**DIRECCIÓN REGIONAL DE PANAMÁ METROPOLITANA
MEMORANDO
DRPM-213-2024**

INFORME TÉCNICO DE INSPECCIÓN No. 007-15-07-2024

PROYECTO: ESTUDIO, DISEÑO, CONSTRUCCIÓN, OPERACIÓN Y MANTENIMIENTO DE UN NUEVO SISTEMA DE AGUA POTABLE (DESALINIZADORA) PARA LA ISLA TABOGA Y REHABILITACIÓN Y MANTENIMIENTO DEL SISTEMA EXISTENTE.

PROMOTOR: AUTORIDAD DE TURISMO DE PANAMÁ (ATP)

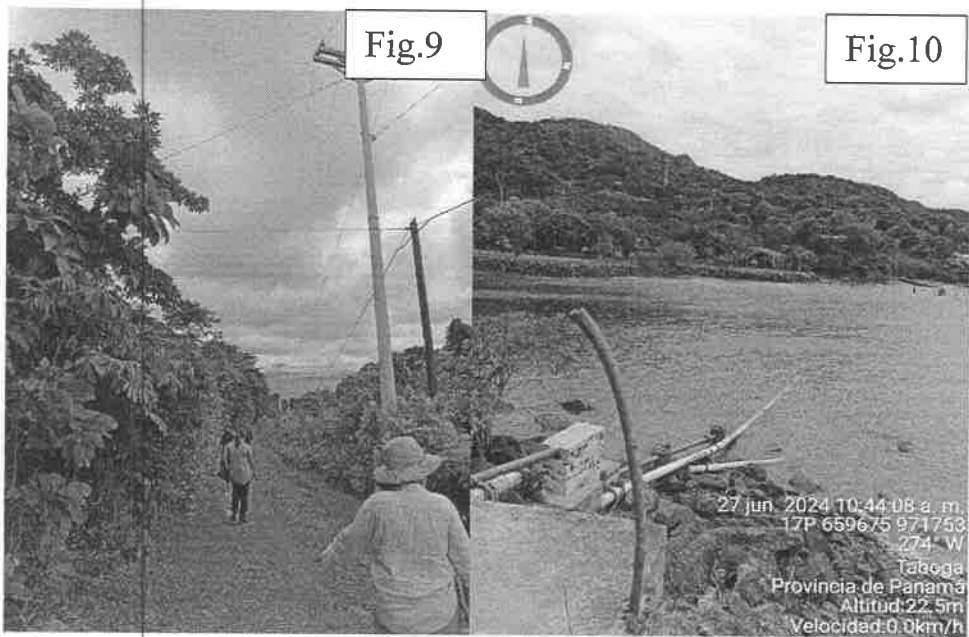
Figura 10: Vista del punto de toma de agua cruda existente, el mismo cuenta con una estructura de control. En sitio se nos indicó que existe la posibilidad de cambio de diseño para el nuevo punto de toma de agua cruda (construcción de torre), de tal manera que el mantenimiento del mismo sea económicamente más viable y posiblemente con menor afectación ambiental. Sin embargo, en sitio se indicó que de concretar lo mencionado en campo (por parte del representante de la empresa contratista), deberán aportar dicha información al EsIA y hacer una debida identificación de posibles impactos así como sus medidas de mitigación a contemplar, con el resto de los contenidos mínimos requeridos para el desarrollo del presente documento.

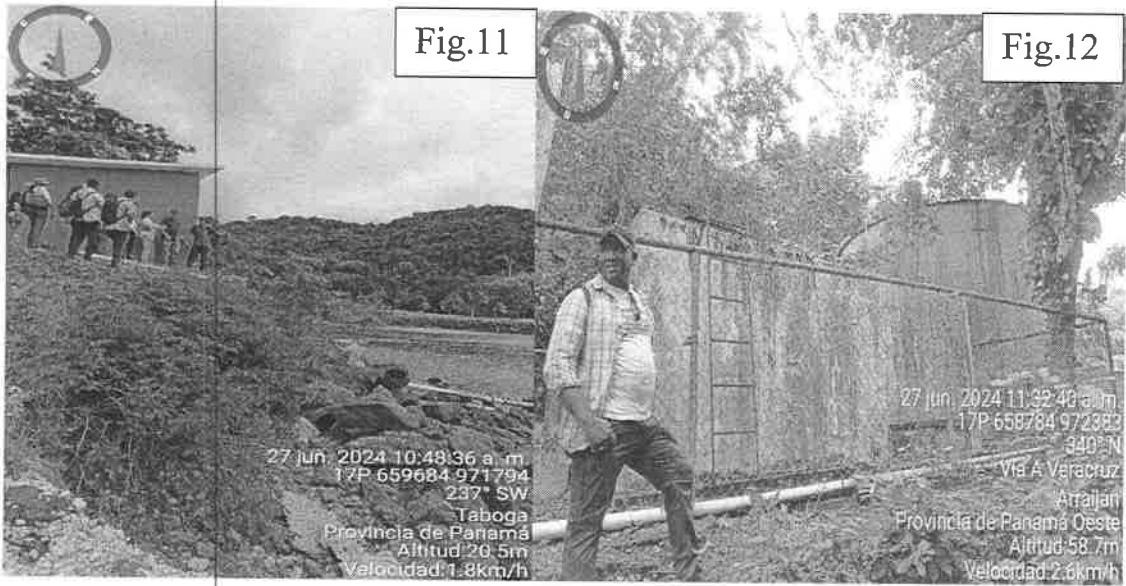
Figura 12: Área donde se encuentra los tanques de almacenamiento en la comunidad de La Poza. Dicha área será totalmente reemplazada por nuevas estructuras de tanques. A pocos metros del sitio, se evidenció la construcción de una vivienda (asentamiento informal), lo cual se consultó si habían realizada algún acercamiento a los habitantes, avisando del presente proyecto y que se requerirá su desplazamiento, en donde se nos indicó que las personas ya se encuentran informadas.
